東海第二発電所
標準応答スペクトルを考慮した地震動評価について
(コメント回答:既往の地震動評価の
見直し要否に係る検討)

令和5年3月20日

日本原子力発電株式会社

審査会合コメントリスト(1／2)

No.2 コメント回答概要(1/3)

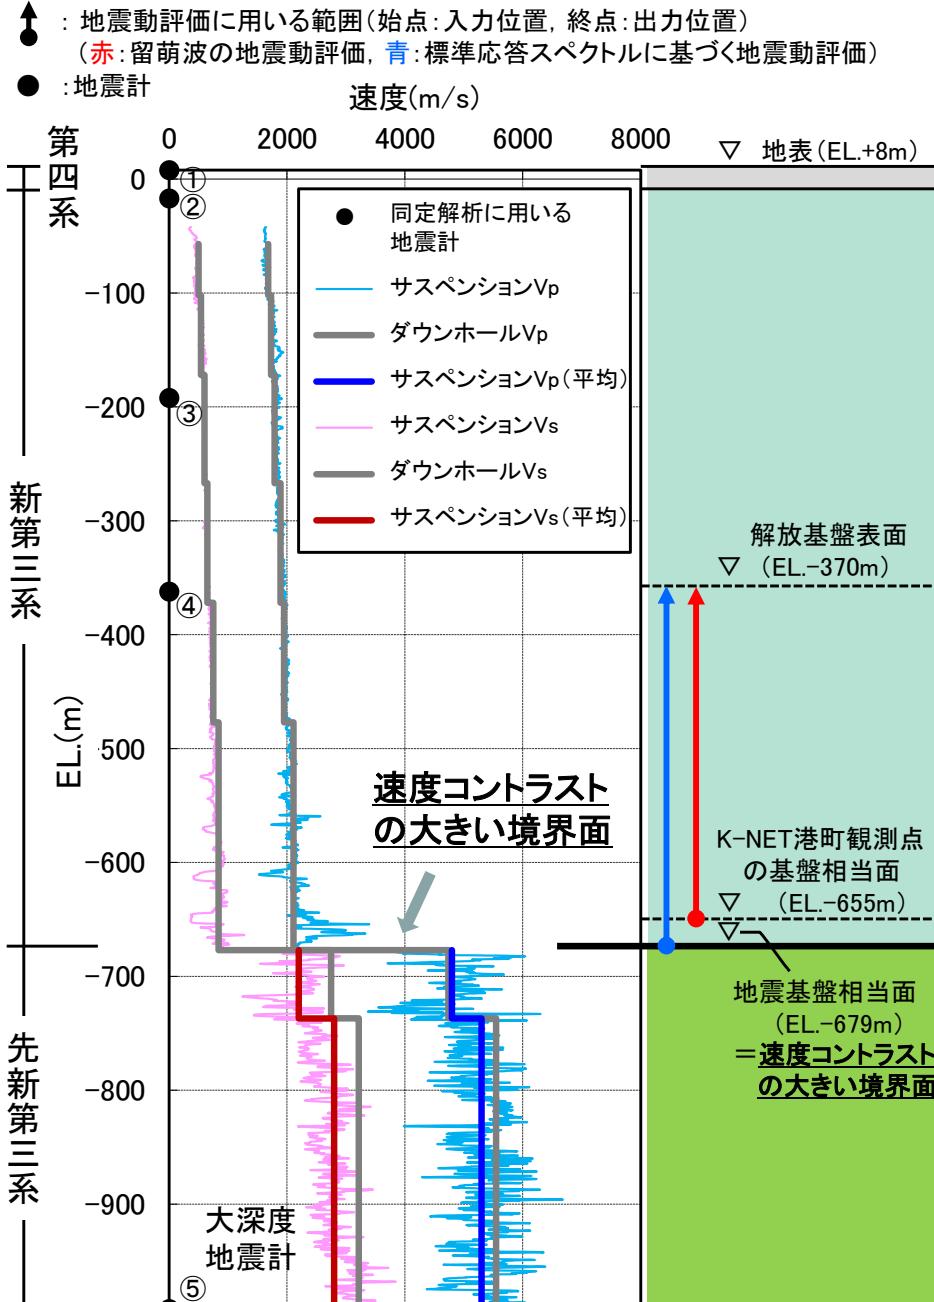
No.	日付	内容	回答概要	該当箇所
2	令和4年 12月2日 (第1097回 審査会合)	<p>標準応答スペクトル用地盤モデルを用いた場合の留萌波に対する地震動評価結果に関しては、Ss-31を含め既存の全てのSsを超えている周期帯がある。それでもなおSs-31を見直し不要とする点について、根拠が十分でないため、合理的な説明を追加すること。</p> <p>地盤は1つであるところ、2つの地盤モデルを使い分ける合理的な説明が必要である。特に、標準応答スペクトル用地盤モデルの減衰定数について、最新の知見を反映した設定となっているという説明であるならば、留萌用地盤モデルに反映しなくてよい理由を説明すること。</p>	<ul style="list-style-type: none"> ・地盤モデルの設定に際しては着目する地層区分及び深さの範囲の違いを踏まえたそれぞれの目的に応じて検討を行っている。この点について、留萌用地盤モデルと標準応答スペクトル用地盤モデルの速度構造や減衰定数の設定の考え方を改めて整理し、留萌用地盤モデルの見直し要否を判断している。 ・留萌波の地震動評価においては、その評価に特化した速度構造を設定し、また新第三系内における地震波の伝播特性に着目して減衰定数を設定した留萌用地盤モデルを用いることが適切である。従って、留萌用地盤モデルを見直す必要はない。 ・なお、第1097回審査会合(2022年12月2日)の資料において、留萌用地盤モデルとは検討の着眼点が異なる標準応答スペクトル用地盤モデルを用いて留萌波の検討を行い、評価結果を示したことは適切ではなかった。 	概要: P5～7 本編: P23～34, 37

■標準応答スペクトルに基づく地震動評価では、地震基盤相当面以深の先新第三系に設置した大深度地震計の観測記録の活用等により新たに地盤モデルを設定したことにより、既許可の留萌用地盤モデルについて、その見直し要否を以下のとおり検討する。

- ・留萌用地盤モデルの検討では、K-NET港町観測点の基盤層がVs938m/sの層であることから、敷地の速度構造に照らし、K-NET港町観測点の基盤相当面(EL.-655m)が位置する第四系下部更新統～新第三系鮮新統(以降、新第三系)までの深さの範囲(地震基盤相当面(EL.-679m)以浅)に着目している。一方、標準応答スペクトル用地盤モデルの検討では、標準応答スペクトルがVs2200m/s以上の地震基盤相当面で定義されていることから、敷地の速度構造に照らし、速度コントラストの大きい境界面(地震基盤相当面(EL.-679m))を含む先新第三系の深さまで着目する範囲を拡大している。

- ・このように地盤モデルの設定に際しては着目する地層区分及び深さの範囲の違いを踏まえたそれぞれの目的に応じて検討を行っている。この点について、両地盤モデルの速度構造や減衰定数の設定の考え方を改めて整理し、留萌用地盤モデルの見直し要否を判断する。

■ Ss-11: F1断層～北方陸域の断層～塩ノ平地震断層による地震
(短周期レベルの不確かさ、破壊開始点1)

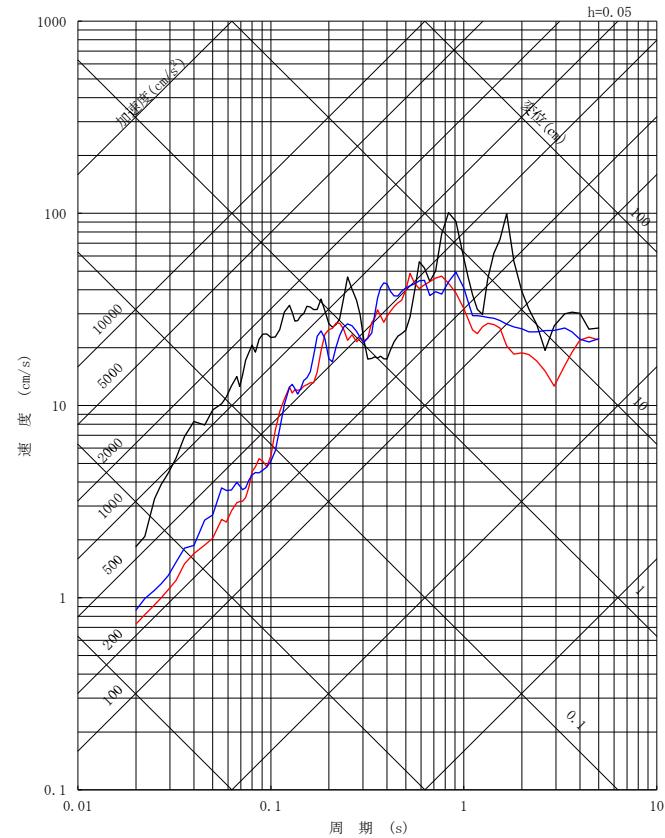
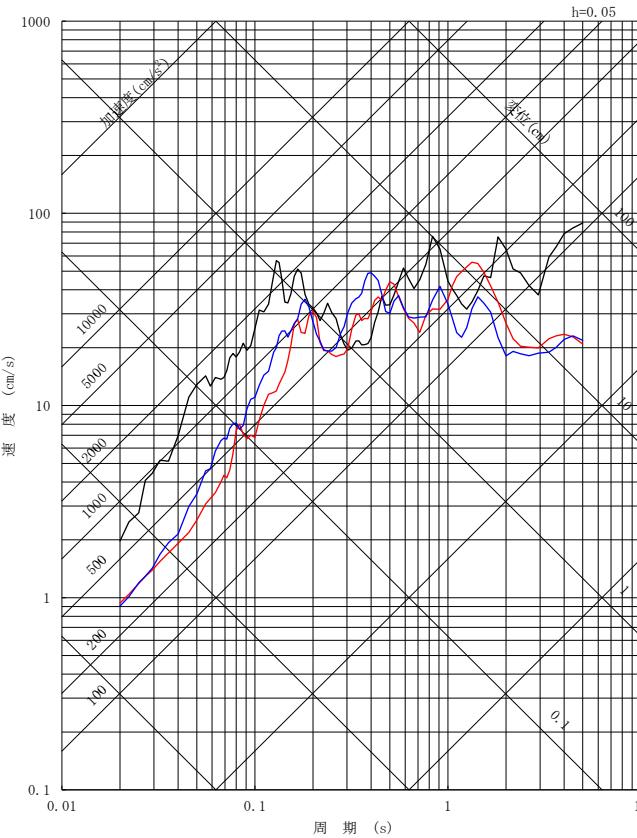
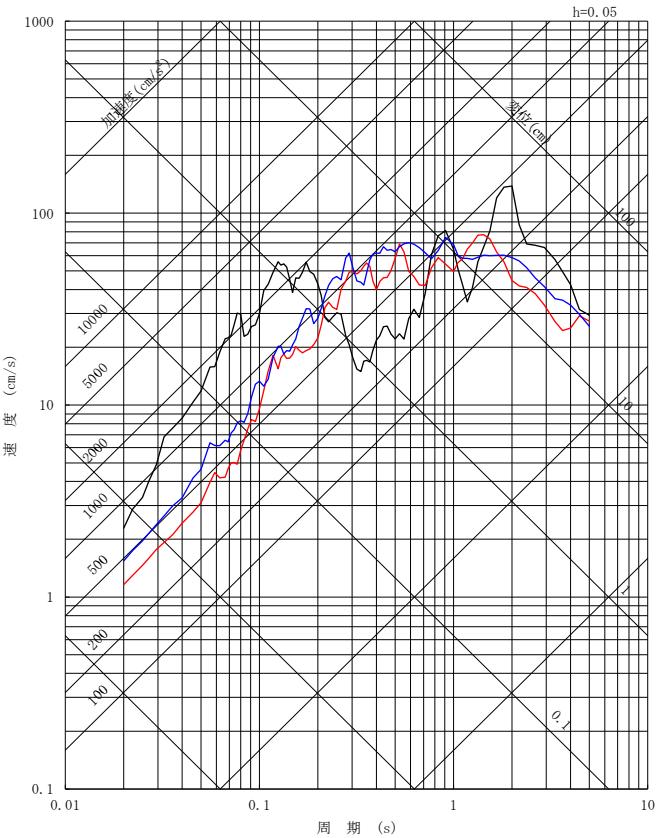
- 今回、大深度ボーリングデータや大深度地震計を含む鉛直アレイ地震観測記録等を精査し、既許可審査では取り入れていなかった新しい考え方を取り入れて、標準応答スペクトルに基づく地震動評価のための地盤モデル（標準応答スペクトル用地盤モデル）を新たに設定した。
- 既往の地震動評価のうち、「敷地ごとに震源を特定して策定する地震動」の断層モデル手法による基準地震動Ssに対し、今回新たに設定した標準応答スペクトル用地盤モデルを用いて、その妥当性を改めて確認する。
- 「敷地ごとに震源を特定して策定する地震動」の断層モデル手法による地震動評価は、全て経験的グリーン関数法（EGF法）で実施しているが、結果の妥当性確認のため統計的グリーン関数法（SGF法）による地震動評価も行っている。
- そこで、今回設定した標準応答スペクトル用地盤モデルを用いてSGF法による地震動評価を行い、EGF法による地震動評価のうち、基準地震動に選定しているケースに対し、その妥当性を改めて確認する。

- 標準応答スペクトル用地盤モデルを用いたSGF法の評価結果は、従来のSGF法用地盤モデルを用いたSGF法の評価結果とほぼ同等であり、EGF法で策定した基準地震動の妥当性を改めて確認した。
- 従って、EGF法で策定した基準地震動Ss-11の変更の必要はない。

(2) 減衰定数の設定: 減衰定数の設定(留萌用地盤モデル) (1/2)

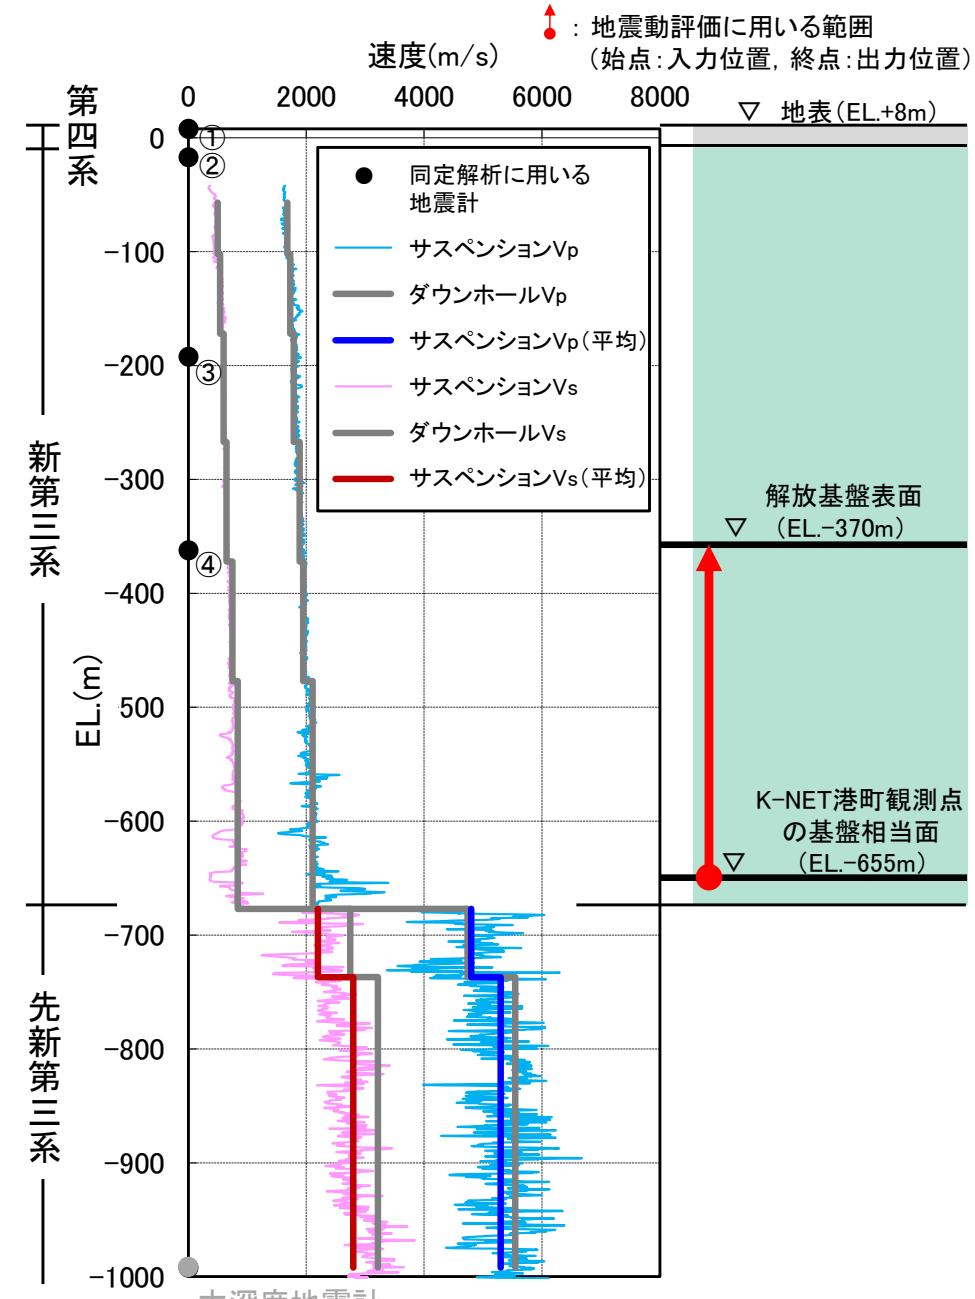
検討に用いる留萌波がVs938m/sの基盤層で推定されていることから、敷地の新第三系の地盤速度の特徴を踏まえ基盤相当面を新第三系内のEL.-655mにVs938m/sとして設定している。検討範囲が新第三系に留まることから、新第三系内における伝播特性に着目して検討を行っている。

- ・新第三系の速度構造については、前述のとおり、地盤速度が物理探査等の調査結果から深度に依存して漸増する一次関数の式(標高依存式)で表現でき、明瞭な速度コントラストが見られないという特徴がある。
- ・新第三系内以浅には地表(第四系)を含む4点(①～④)の鉛直アレイ地震計があり、そのうち3点(②～④)は新第三系内に設置している。
- ・この新第三系内に設置している3点の地震計による3ペアの伝達関数(②EL.-17m／③EL.-192m, ②EL.-17m／④EL.-372m, ③EL.-192m／④EL.-372m)を含め、伝達関数の組合せとして最大となる6ペアの伝達関数を考慮した同定解析から得られた新第三系の区間の減衰定数を一括で求めている。
- ・新第三系の連続性を考慮して、上記で求めた減衰定数を新第三系の下端まで一律に設定している。

減衰定数の設定(標準応答スペクトル用地盤モデル)(1/2)

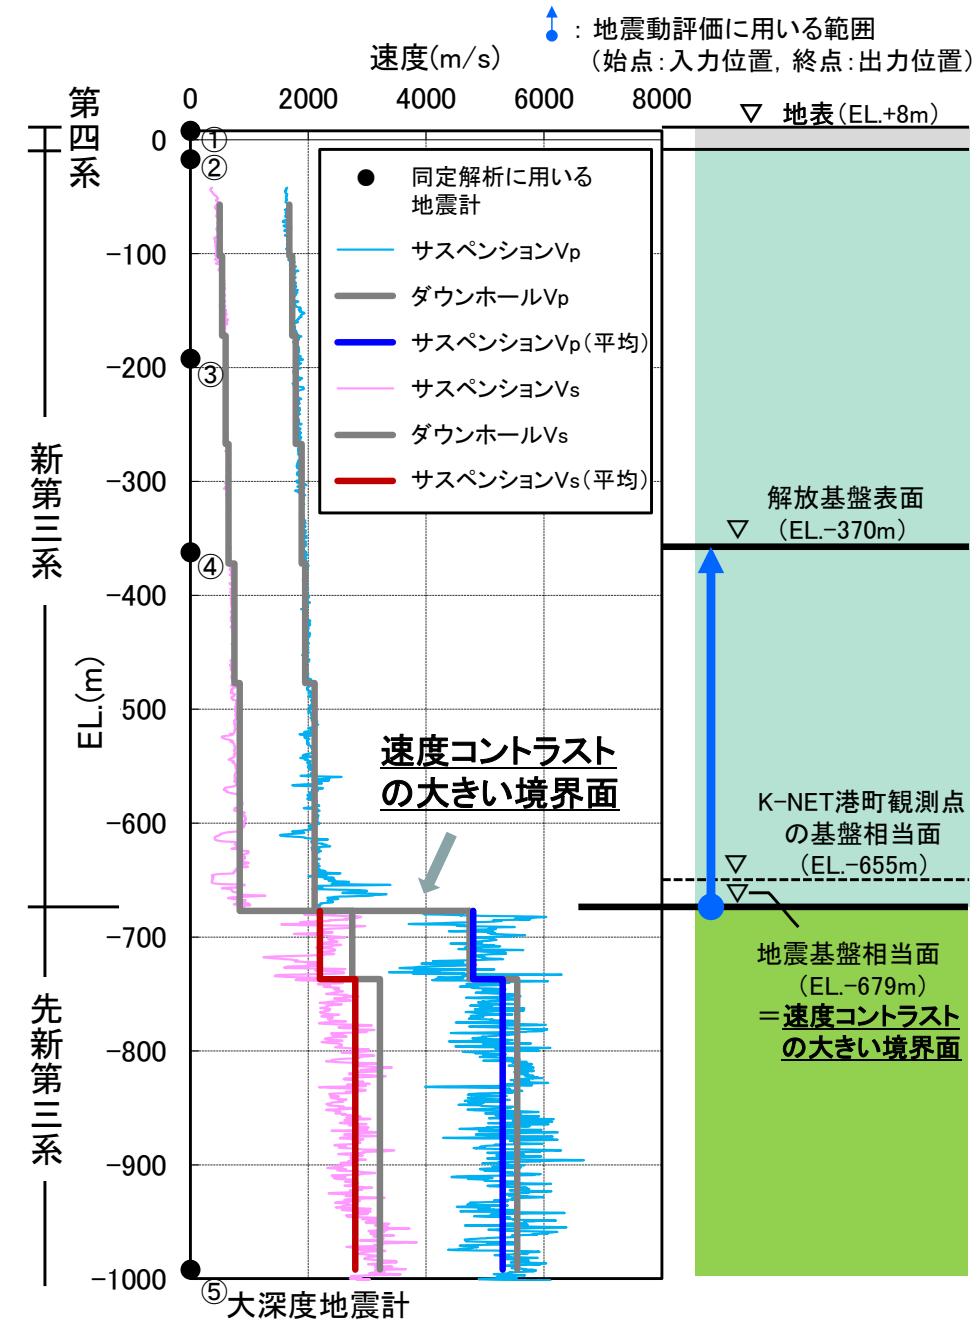
標準応答スペクトルがVs2200m/s以上となる地震基盤相当面で定義されていることから、検討範囲が新第三系から先新第三系にわたる。速度コントラストの大きい境界面が含まれることから、地震基盤相当面以深から解放基盤表面までの広範囲における地震波の伝播特性に着目して検討を行っている。

- ・新第三系と先新第三系の間には速度コントラストの大きい境界面(地震基盤相当面(EL.-679m))が存在することから、この2つの層を地震波が伝播する過程で增幅特性が大きく変化することが想定され、この増幅特性を適切に評価することが重要である。
- ・敷地においては先新第三系のEL.-992m位置に大深度地震計を設置して観測を行っていることから、このデータと浅部の鉛直アレイ地震計を組み合わせることで速度コントラストの大きい境界面を伝播した際の増幅特性について、観測記録を用いた確認が可能となる。
- ・速度コントラストの大きい境界面の影響が含まれる、鉛直アレイ地震計(④EL.-372m)と大深度地震計(⑤EL.-992m)のペア間の伝達関数を考慮した広範囲の同定解析により、新第三系と先新第三系の減衰定数を、細分化した層区分毎にそれぞれ求めている。

留萌用地盤モデルの減衰定数の見直し要否

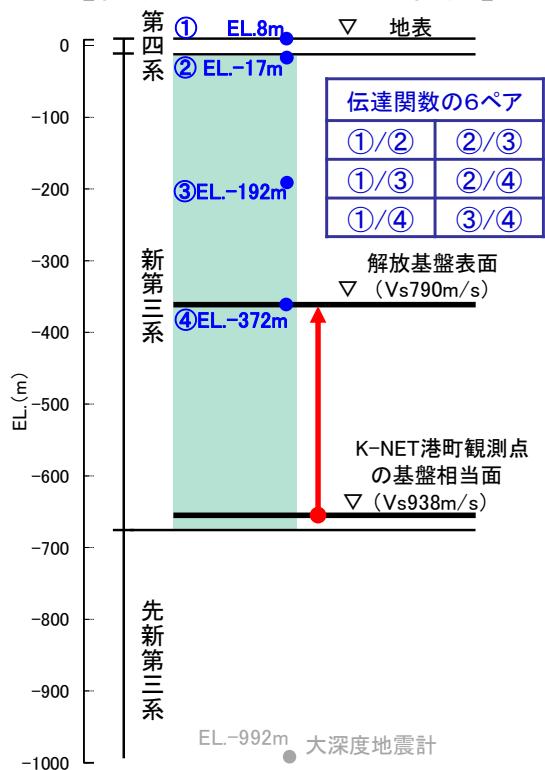
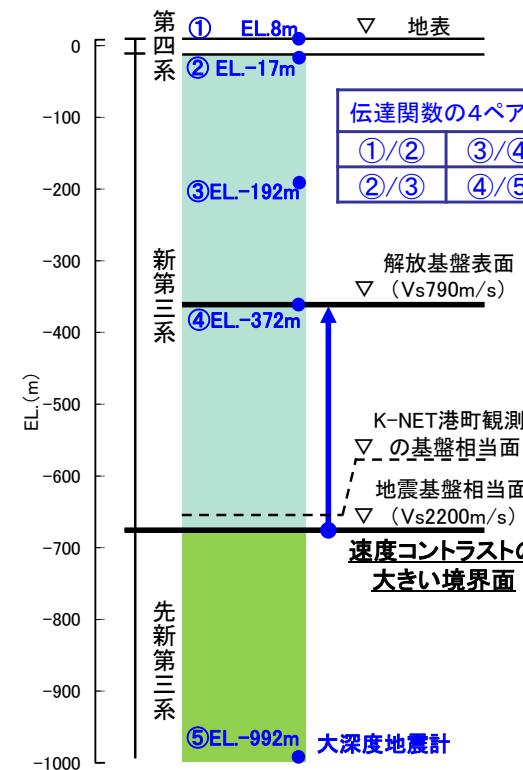
■留萌波の検討に当たり、敷地における速度構造や地震計設置状況を踏まえると、減衰定数の与え方について以下の2つの方法がある。

- 明瞭な速度コントラストの見られない新第三系内の地震波の伝播特性に着目し、新第三系内3点(②～④)を含む合計4点(①～④)の地震計を用いた多数の伝達関数に基づく同定解析結果を踏まえ、新第三系としての減衰定数を一律に設定する方法(留萌用地盤モデル)
- 速度コントラストの大きい境界面の影響が含まれる、④ EL-372m 地震計と⑤ 大深度地震計のペア間の伝達関数を考慮した広範囲の同定解析により、細分化した層区分毎に新第三系、先新第三系の減衰定数を設定する方法(標準応答スペクトル用地盤モデル)

■留萌波の地震動評価においては、敷地の地盤増幅特性を考慮する範囲が明瞭な速度コントラストの見られない新第三系内に留まることから、減衰定数の設定方法としては、新第三系内における地震波の伝播特性に着目して実施した同定解析を踏まえ、新第三系としての減衰定数を一律に設定する上記Ⓐの方法を採用することが適切であり、留萌用地盤モデルの減衰定数の設定を見直す必要はない。

■なお、同定解析にあたり用いる減衰モデルについては、減衰定数の評価事例の蓄積を踏まえると、標準応答スペクトル用地盤モデルで採用している高周波数帯で下限を考慮する方法がより現実に則した合理的なモデル設定の方法であると考えられるものの、留萌用地盤モデルで採用している高周波数帯で下限を考慮せず周波数依存とする方法の方が保守的な設定となっている。

(3) 留萌用地盤モデルの見直し要否

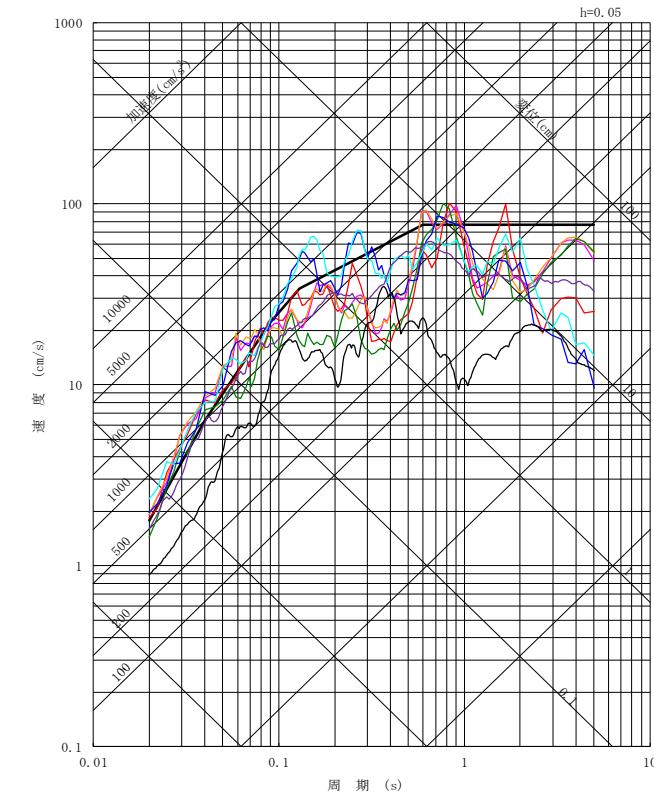
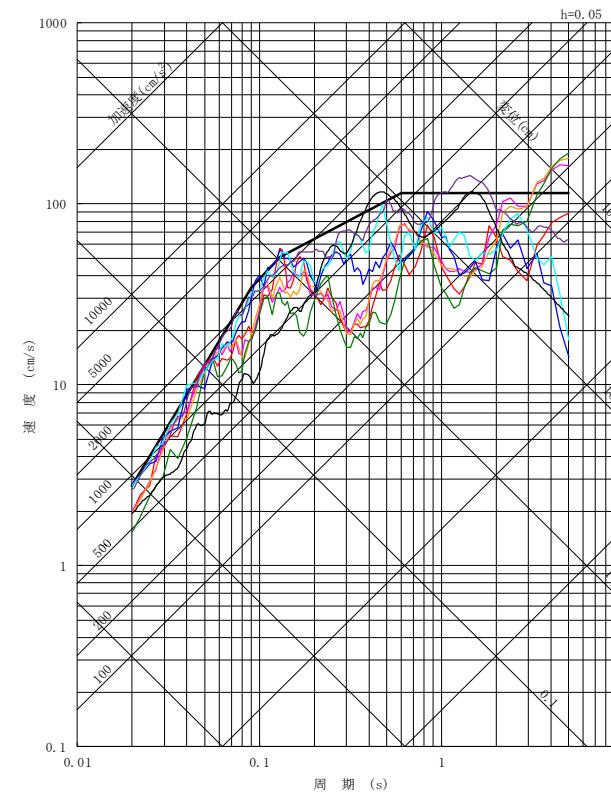
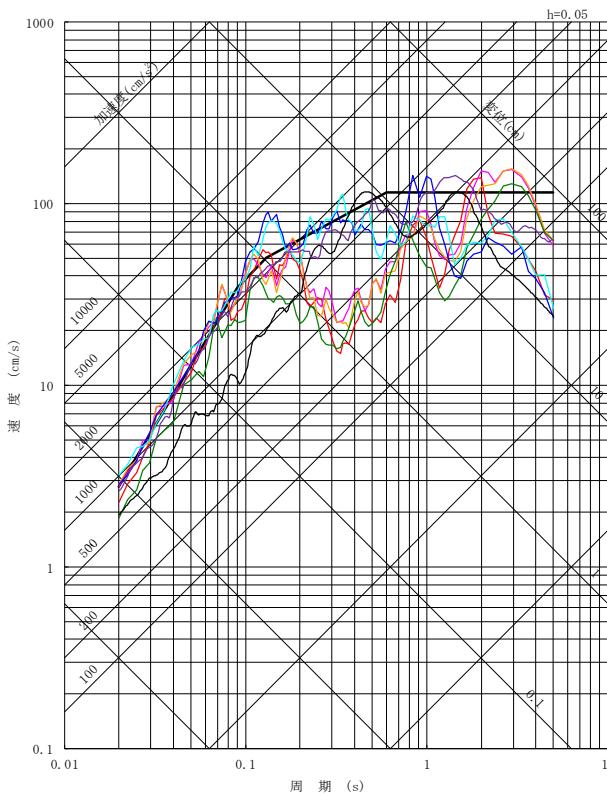
■結論

- ・以上の整理結果を踏まえると、留萌波の地震動評価においては、その評価に特化した速度構造を設定し、また新第三系内における地震波の伝播特性に着目して減衰定数を設定した留萌用地盤モデルを用いることが適切である。
- ・従って、今回、標準応答スペクトルの取入れに伴い新たに地盤モデルを設定したとしても、留萌用地盤モデルを見直す必要はない。

なお、第1097回審査会合（2022年12月2日）の資料において、地盤モデルの設定の着眼点が異なることから留萌用地盤モデルの見直しは不要であるとの主旨の説明を行った。その一方で、留萌用地盤モデルとは検討の着眼点が異なる標準応答スペクトル用地盤モデルを用いて留萌波の検討を行い、評価結果を示したことは、検討目的に応じた対応とは言えず、適切ではなかった。
